COMUNE DI NEMBRO
(Provincia di Bergamo)

PIANO DI GOVERNO DEL TERRITORIO

AGGIORNAMENTO CARTA DI FATTIBILITA'
RELAZIONE TECNICA

Bergamo, maggio 2009

Figura 7: stralcio carta di fattibilità aggiornata (scala 1:2000)

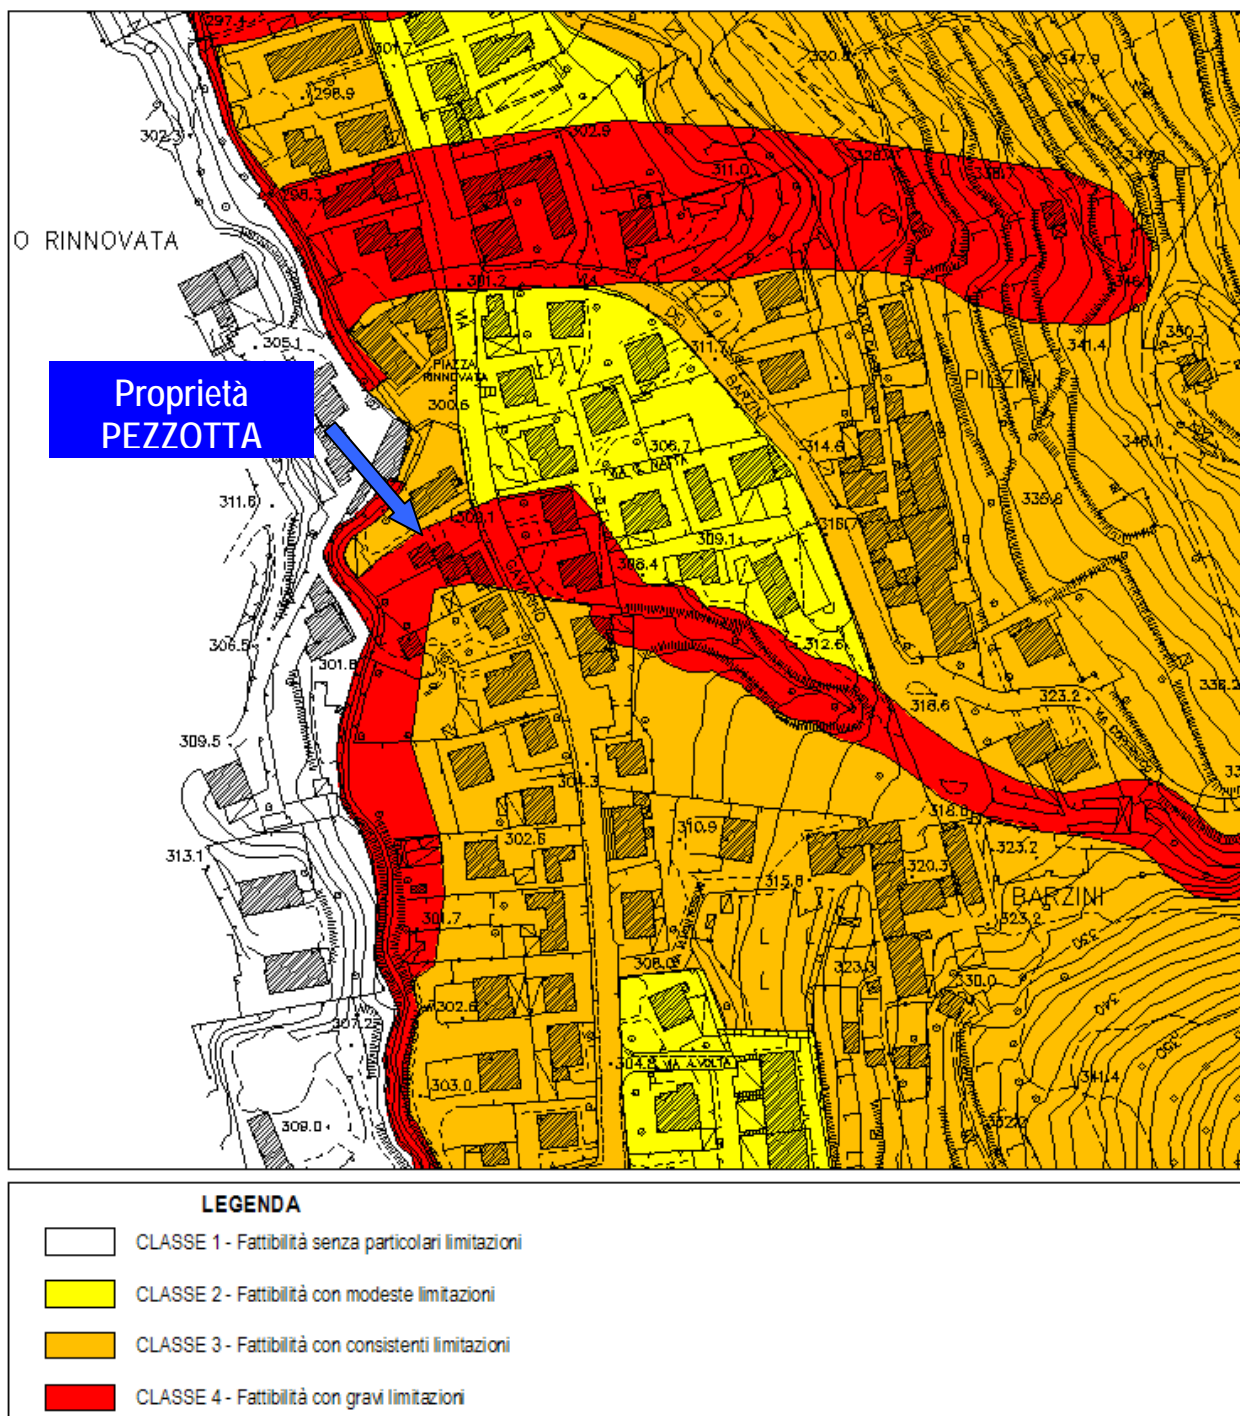
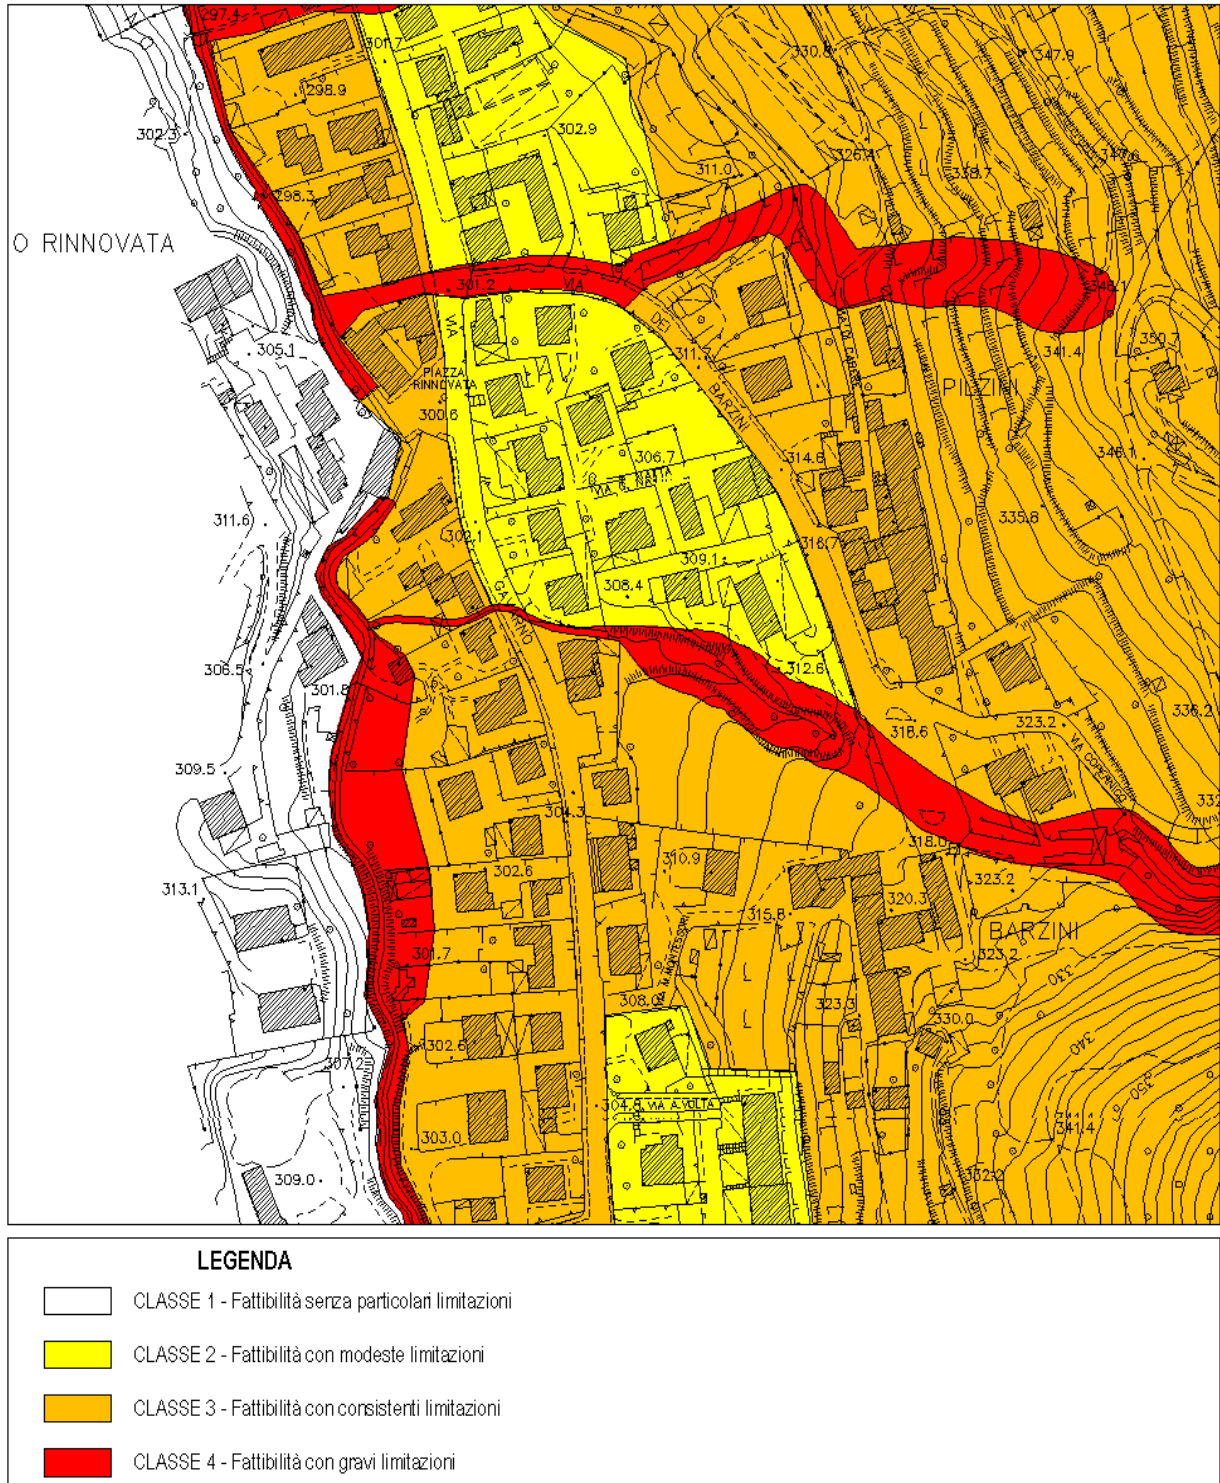
Nella revisione della Carta di Fattibilità Geologica si è in particolare tenuto conto dei recenti interventi di regimazione idraulica effettuati nella zona, riducendo quindi in modo significativo la fascia in classe di Fattibilità IV prevista dallo Studio Geologico attualmente adottato (Studio GEA, giugno 2002) ed accogliendo, in buona sostanza, quanto richiesto dalla Relazione geologica effettuata dal dr. geol. F. Fusina redatta a supporto della richiesta di declassamento.

Come si può osservare in Figura 7, si è ritenuto opportuno mantenere una fascia di larghezza pari a 2.00 m a cavallo del tratto intubato, come “zona di rispetto” delle opere realizzate.

Figura 14: stralcio carta di fattibilità aggiornata (scala 1:2000)

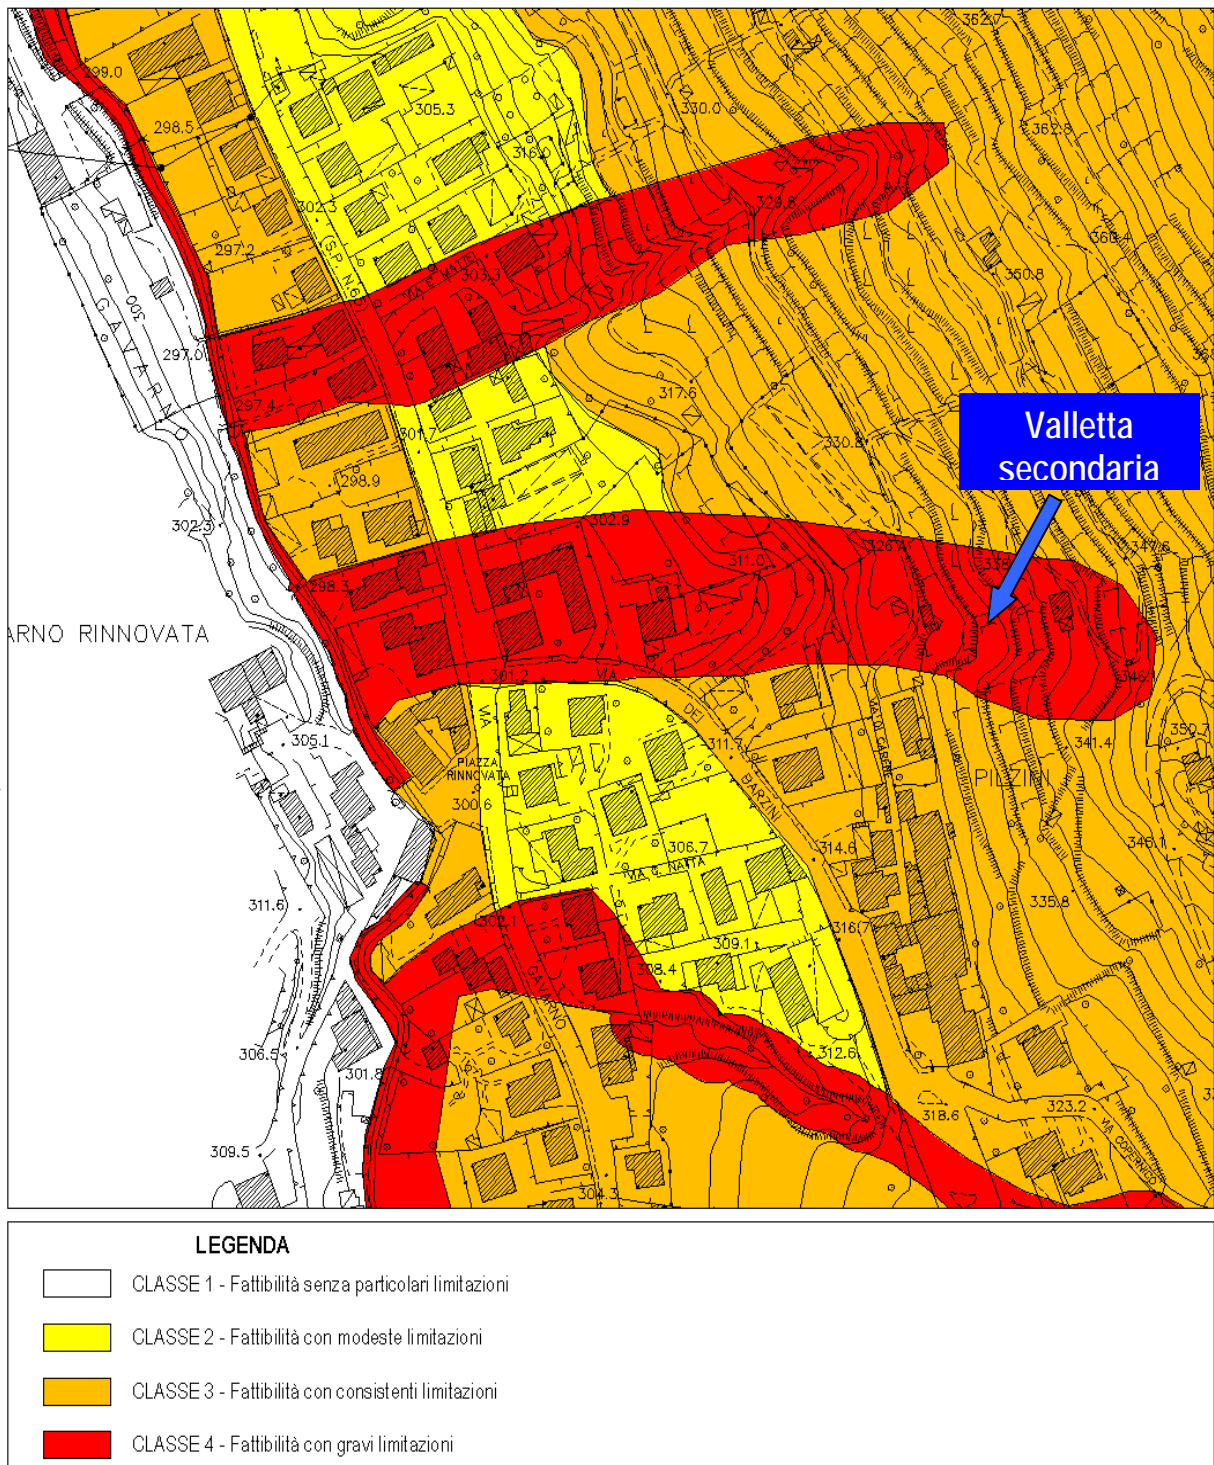
Si è quindi proceduto ad una riduzione della fascia in classe di Fattibilità IV prevista dallo Studio Geologico attualmente adottato (Studio GEA, giugno 2002).

Come si può osservare dal confronto tra la Carta di Fattibilità vigente (Figura 9) e quella rivista dal presente studio (Figura 14), si è proceduto ad una riduzione della larghezza della zona in Classe IV in corrispondenza dell’impluvio. Si è comunque ritenuto importante mantenere le aree di pertinenza fluviale, in modo da consentire l’accessibilità per interventi di manutenzione e per la realizzazione di interventi di difesa.

Figura 21: stralcio carta di fattibilità aggiornata (scala 1:2000)

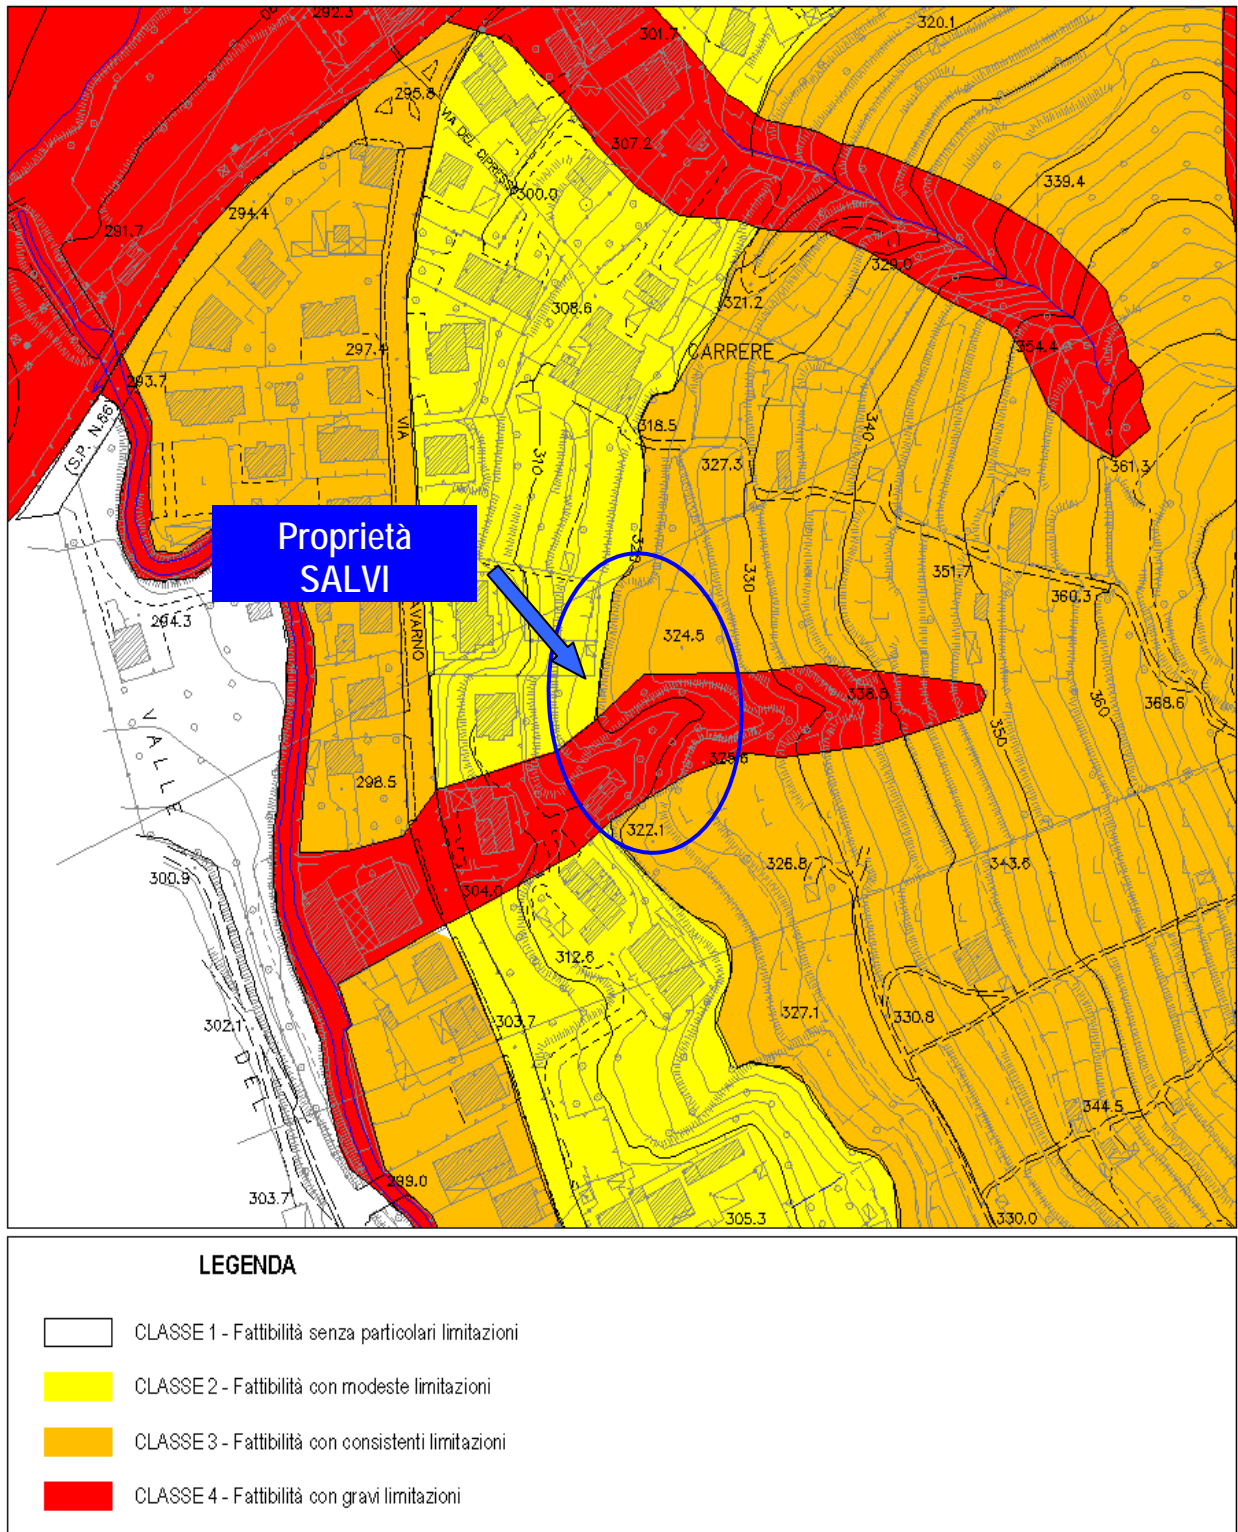
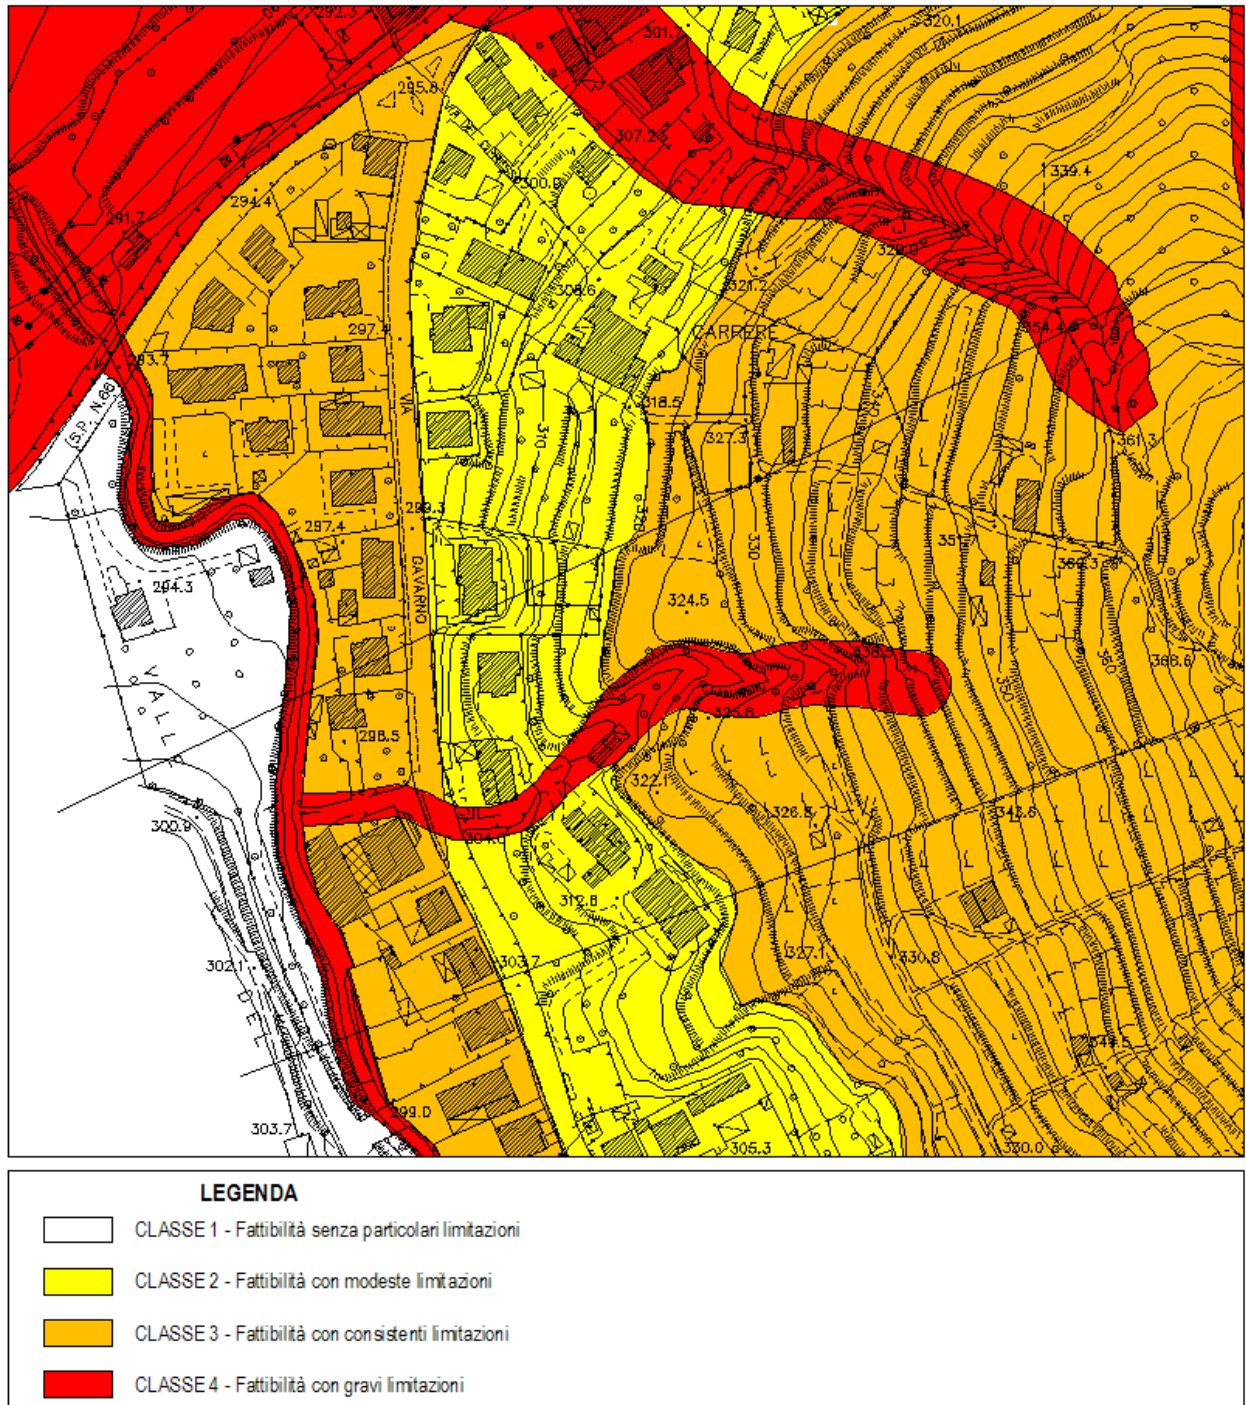
Nella revisione della Carta di Fattibilità Geologica è stata modificata la zona originariamente in classe IV presente in corrispondenza della valletta, la cui ampiezza è stata leggermente ridotta nella parte bassa, in corrispondenza cioè della strada di accesso alla Proprietà Salvi. Nella parte alta si è invece deciso di mantenere la medesima fascia utilizzata per il reticolo idrico minore, con un minimo raccordo tra le due parti.
